# 改善箇所説明図

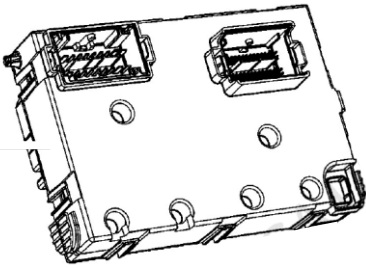
車両制御モジュール

メータークラスター  
(不具合発生部位)

基準不適合部位

車両制御モジュールにおいて、プログラムが不適切なため、メータークラスターの照明が昼間モードまたは夜間モードで固定されることがある。そのため、夜間モードに固定されると、昼間走行時にメータークラスターの照度が不足し、速度計等を明瞭に判読できない。

全車両、車両制御モジュールのプログラムを対策仕様に更新する。
